Aeroporto "Il Caravaggio"  
di Bergamo Orio al Serio  
**Piano di Sviluppo Aeroportuale 2030**

**Procedura VIA**

*Documento di risposta alla richiesta di integrazioni  
nota MATTM prot. 16899 del 01.07.2019  
Relazione generale (RG.01)*

01 Configurazione al 2030 secondo PSA  
1:5.000

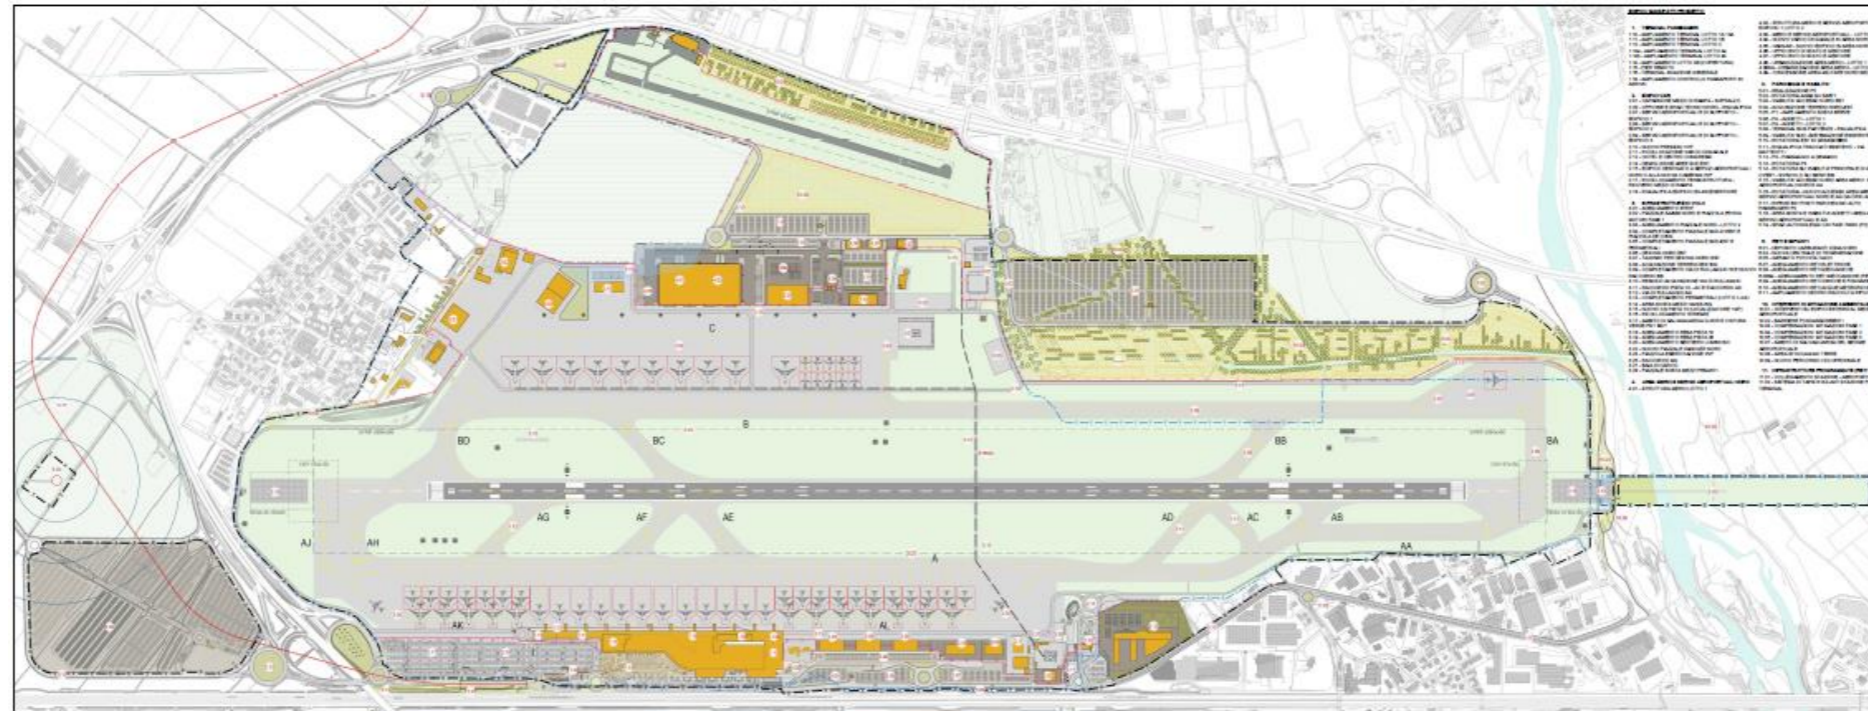
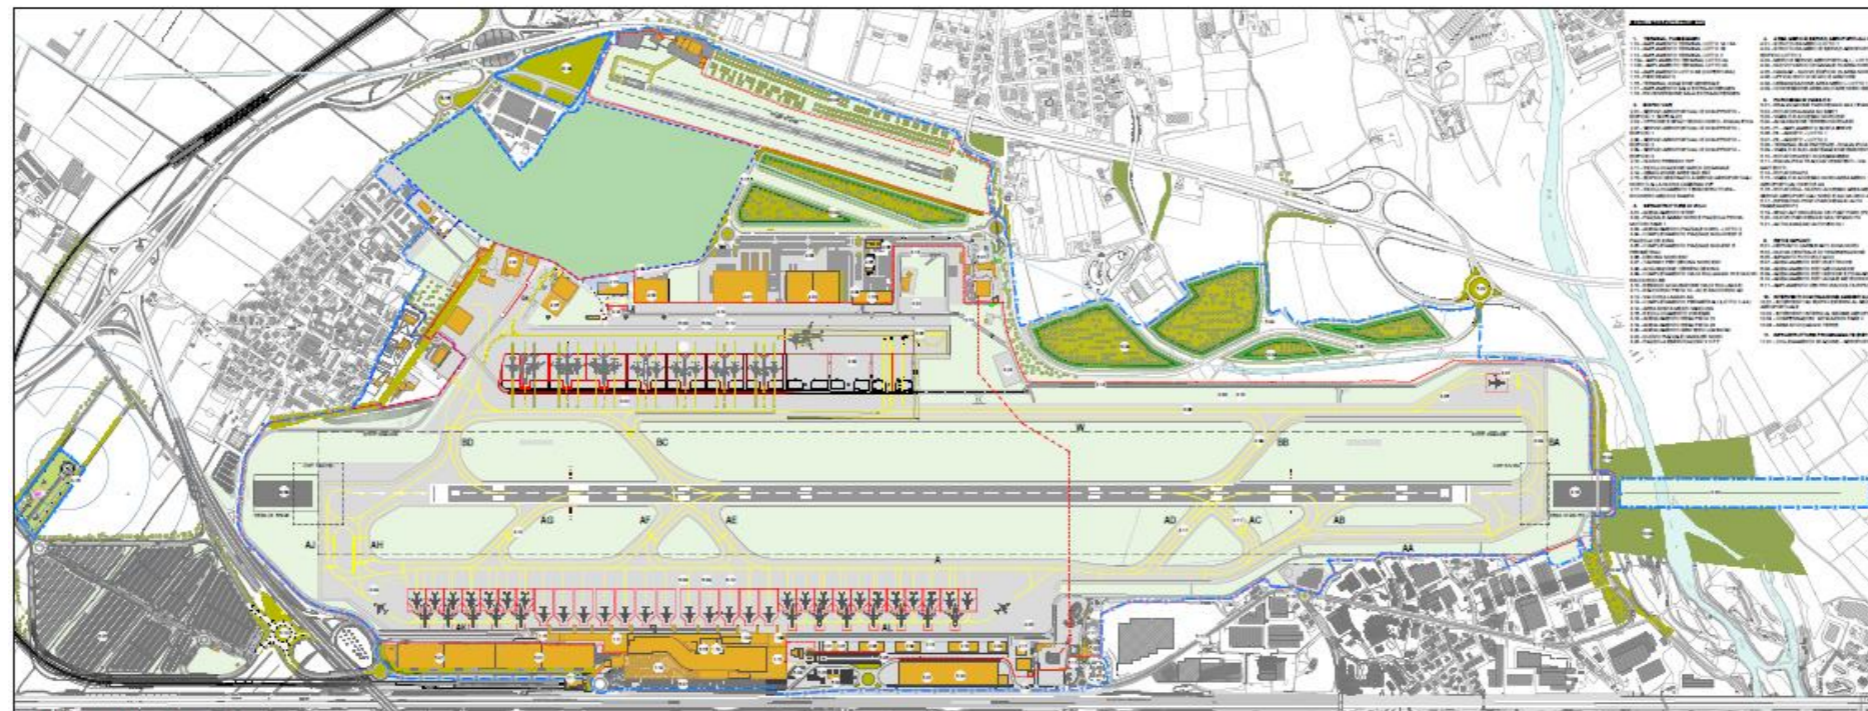
In tale direzione, una fondamentale scelta progettuale è stata quella di stralciare l'originaria previsione del nuovo parcheggio a raso in area Nord, denominato P5, sostituendolo con parcheggi multipiano da collocare in prossimità dell'aerostazione su aree che, essendo adibite a detta funzione, sono già impermeabilizzate. Al medesimo obiettivo è da ascrivere, inoltre, l'eliminazione delle aree di sosta per gli operatori aeroportuali, inizialmente previste a Nord dell'asse viario interno al sedime.

- È stata stralciata la struttura ricettiva prevista a sud-est del sedime aeroportuale.
- È stato promosso un riadeguamento progettuale del terminal di limitata consistenza, in risposta alle sopraggiunte direttive in campo di safety/security per permettere un'adeguata configurazione e implementazione dei varchi di screening di passeggeri e bagagli in partenza.
- È stata verificata e ulteriormente adeguata la progettazione dell'area di accesso a sud-ovest in modo da garantire la piena ed efficiente complementarietà della stessa con la progettazione dell'infrastruttura ferroviaria di collegamento con lo scalo.

Figura 5-5 Stato di progetto stazione bus e taxi

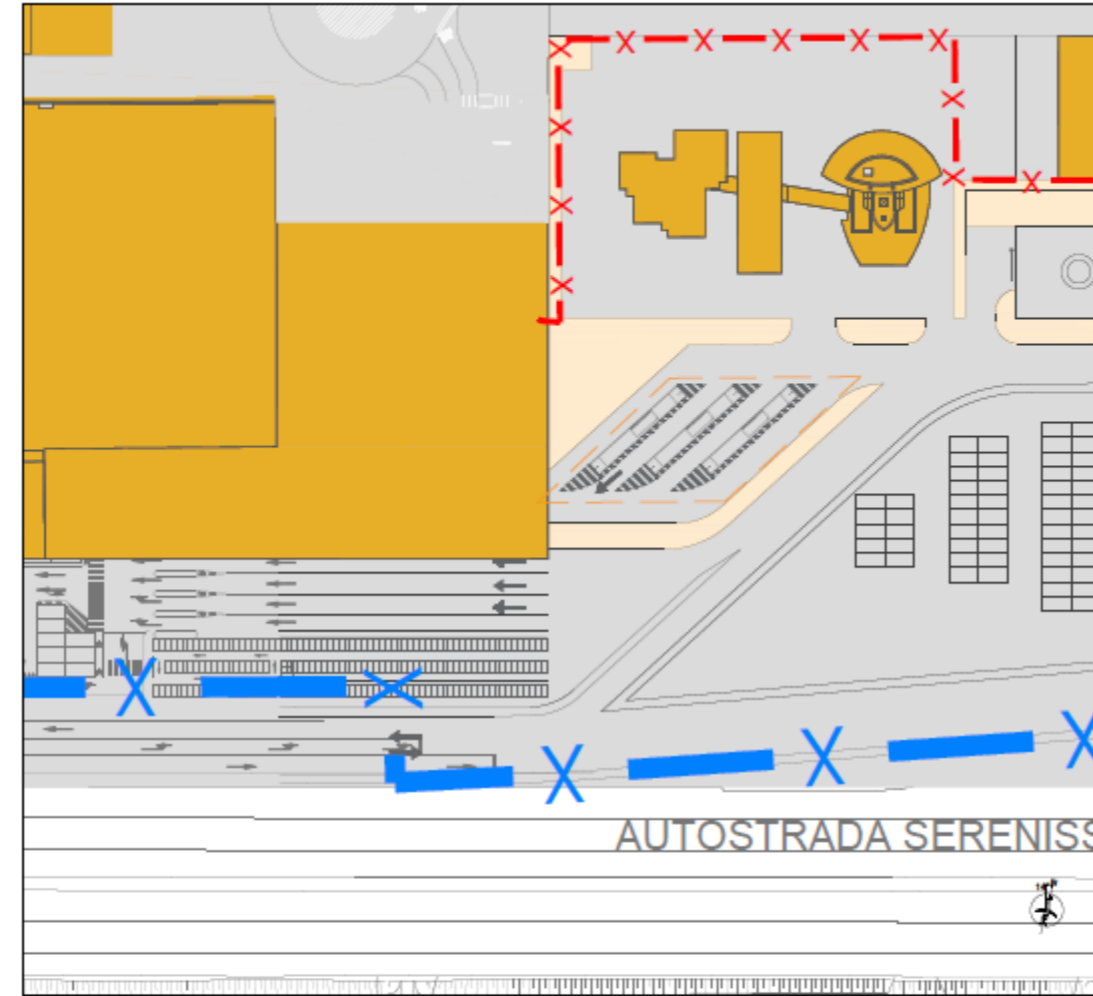
In relazione al trasporto pubblico su gomma, in merito ai 4 nuovi stalli per gli autobus che si prevede di realizzare in adiacenza all'area partenze si fornisce una cartografia di dettaglio degli stalli per i bus disponibili in corrispondenza dell'area partenze nello stato di progetto (cfr. Figura 5-5).

Figura 5-6 Configurazione di progetto: Assetto delle reti di accessibilità ferroviaria

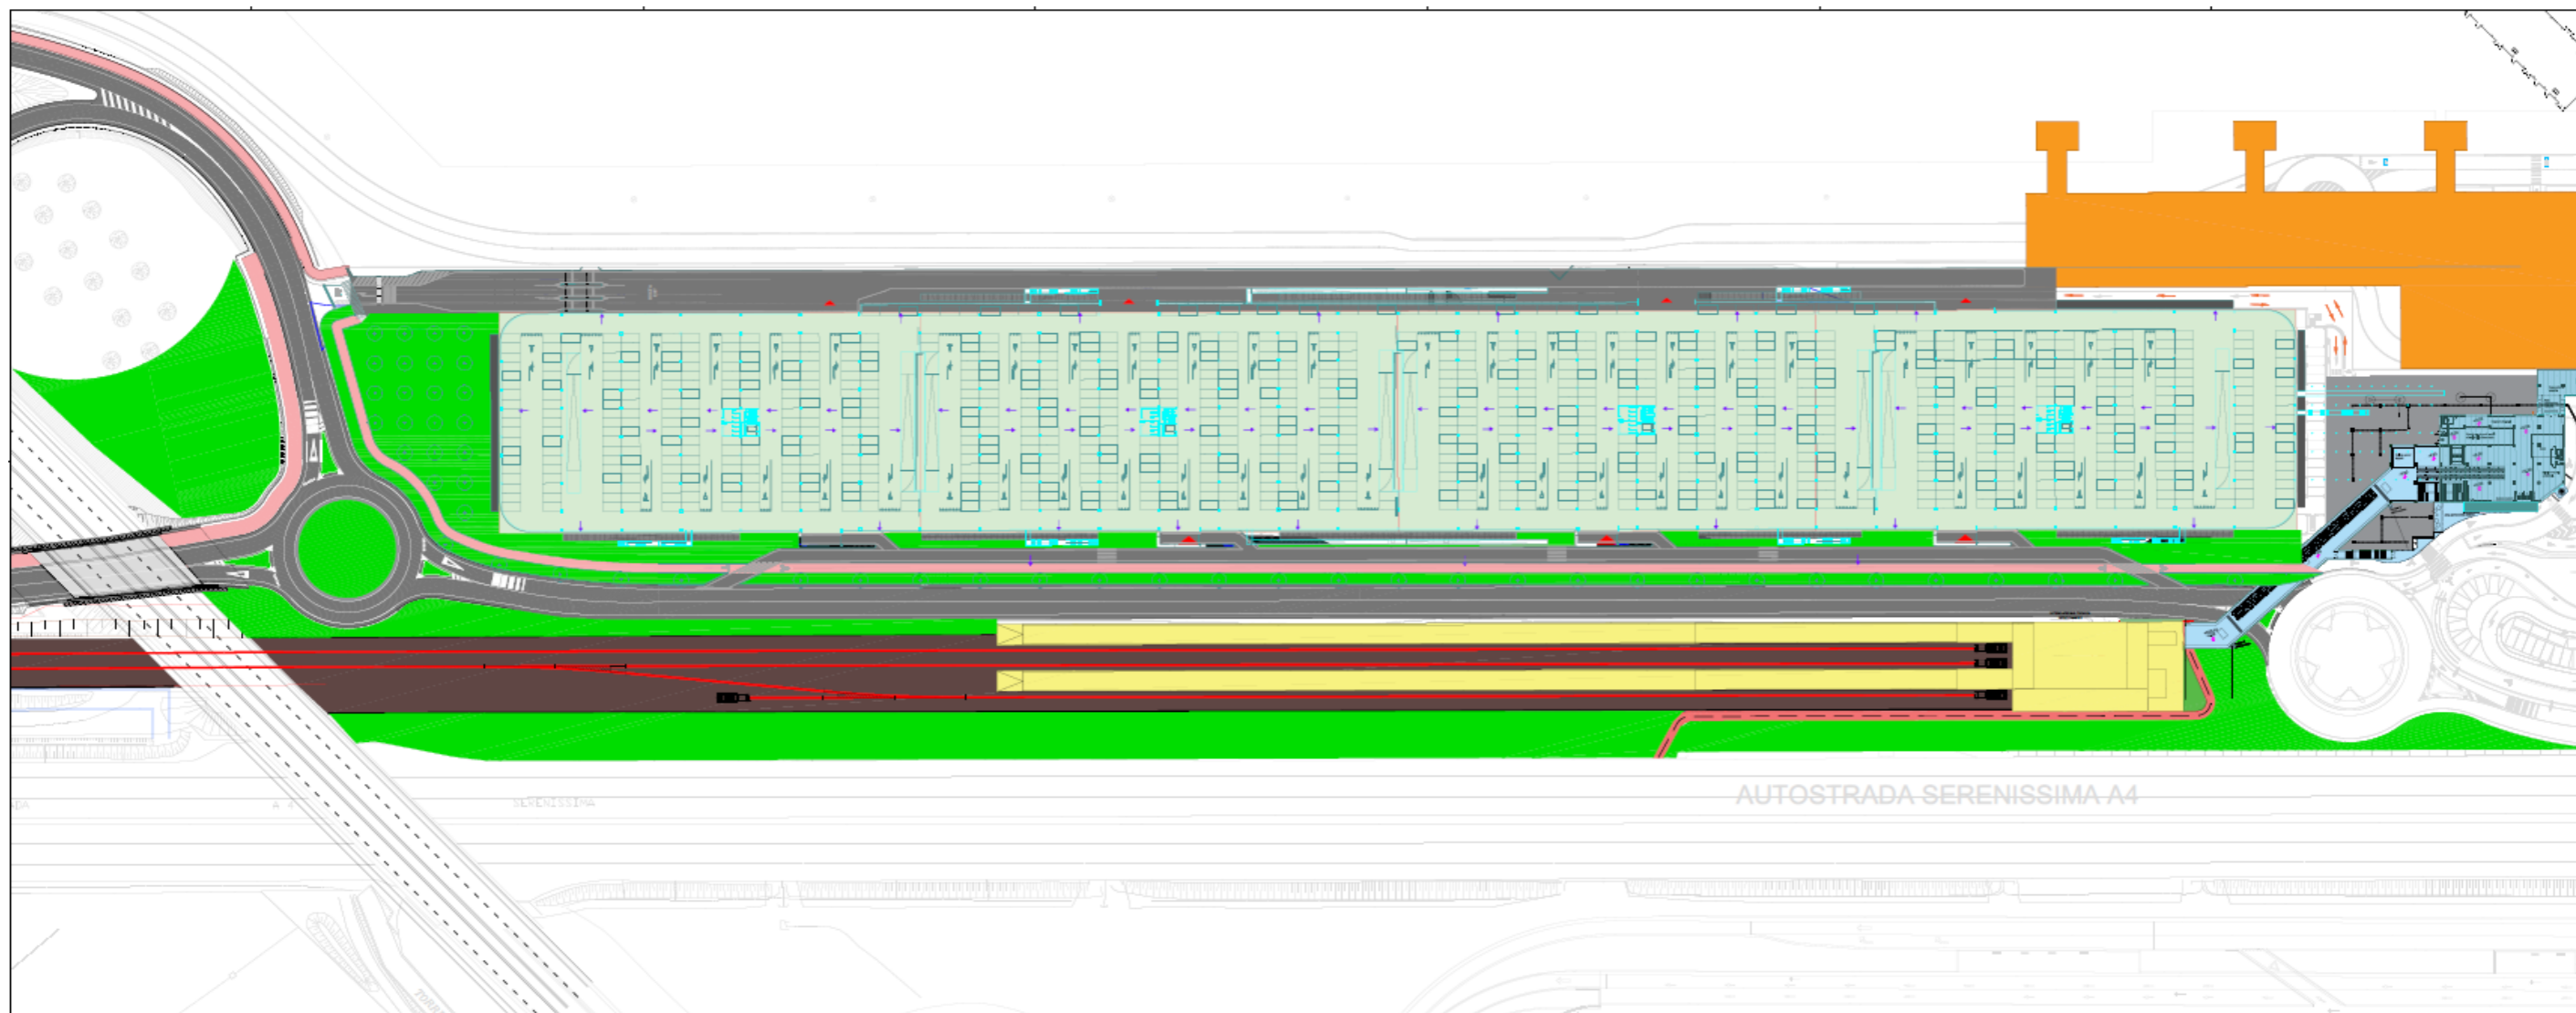
In merito alla richiesta di aggiornamento della documentazione del PSA per la parte relativa al collegamento ferroviario della città di Bergamo con l'aeroporto di Milano - Bergamo ed alla stazione, si rimanda alla successiva Figura 5-6.

Come si evince dall'immagine prima citata, gli approfondimenti progettuali che, nel corso del lasso temporale intercorso dalla data di presentazione del PSA2030 nella sua stesura originaria, sono stati condotti da RFI in stretta collaborazione con la Società di gestione, hanno consentito di giungere ad una più puntuale integrazione all'interno del PSA stesso del progetto di collegamento ferroviario tra la stazione di Bergamo e l'Aeroporto di Milano Bergamo.

Detti approfondimenti hanno difatti consentito di definire la nuova stazione in termini localizzativi, infrastrutturali, nonché funzionali, consentendo con ciò una piena e compiuta armonizzazione del progetto ferroviario all'interno del PSA, così come risulta peraltro evidente dallo stesso livello di specificazione progettuale che connota i collegamenti tra la stazione ferroviaria e l'aerostazione passeggeri, riportati nello stralcio di cui alla citata Figura 5-6.

Figura 6-1 Parcheggio P3: Sistema dei vincoli (1: Stralcio Tav. SIA.A01.T08 "Carta dei vincoli e delle tutele") ed impianto fotovoltaico di progetto (2: Stralcio Scheda 6.3 - nuovo impianto fotovoltaico)

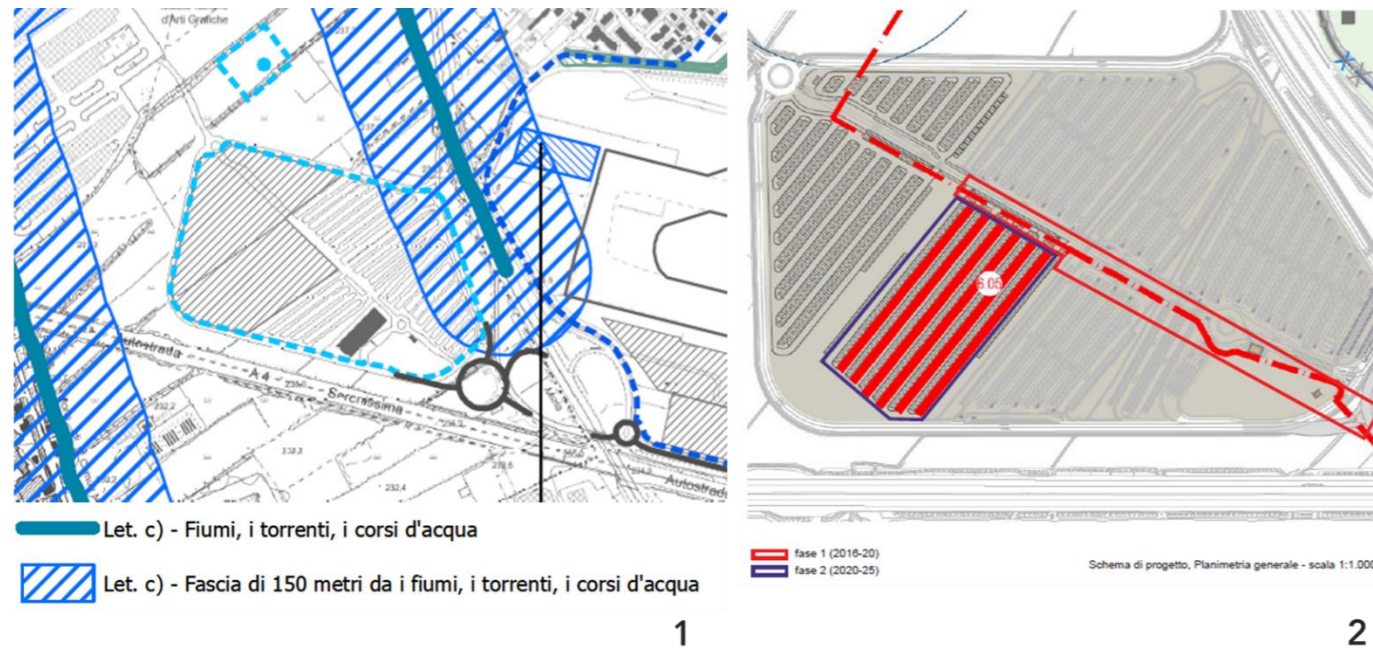
Per quanto concerne il parcheggio a raso P3, non rientrante nella procedura di VIA, in quanto già esistente, ed in particolare in merito alla porzione del parcheggio a raso ricadente, per una minima porzione, entro la fascia dei corsi d'acqua tutelata ope legis in forza di quanto disposto dall'articolo 142 c1 let. c) del DLgs 42/2004 e smi (parcheggio P3) e per la quale «si ritiene indispensabile evidenziare la necessità di limitarne le trasformazioni con particolare riferimento a quella in parte prevista per la predisposizione di un ampio parcheggio ricoperto con pannelli fotovoltaici», si evidenzia che la porzione di parcheggio interessata dall'impianto fotovoltaico non ricade in area vincolata (cfr. Figura 6-1).

Figura 7-1 Sistema di monitoraggio del rumore aeroportuale: localizzazione delle centraline fonometriche

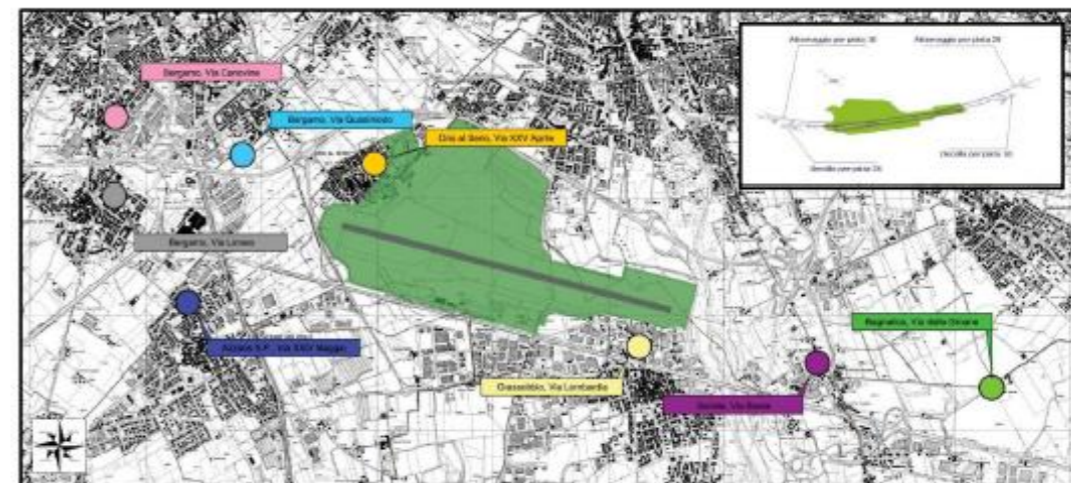
Il rumore aeroportuale è oggetto di monitoraggio in continuo mediante uno specifico sistema di monitoraggio costituito da 8 centraline fonometriche fisse posizionate nell'intorno aeroportuale e conforme al quadro normativo nazionale e regionale di riferimento gestito dal Gestore e periodicamente oggetto di specifiche verifiche di ARPA Lombardia per attestarne il corretto funzionamento della strumentazione e dei metodi di elaborazione dei dati acustici per determinare il valore LVA di riferimento.

Figura 7-2 Sistema di monitoraggio del rumore aeroportuale: posizione centraline rispetto alle rotte di volo

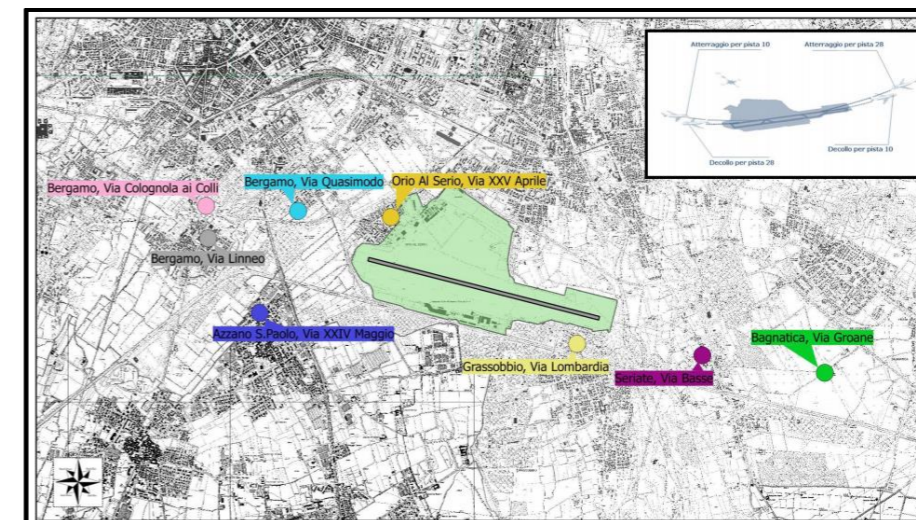
Come si evince da Figura 7-2 le posizioni delle centraline sono tali da monitorare tutte le operazioni di volo, decolli e atterraggi, per entrambe le direzioni di volo (RWY 28 e RWY 10).
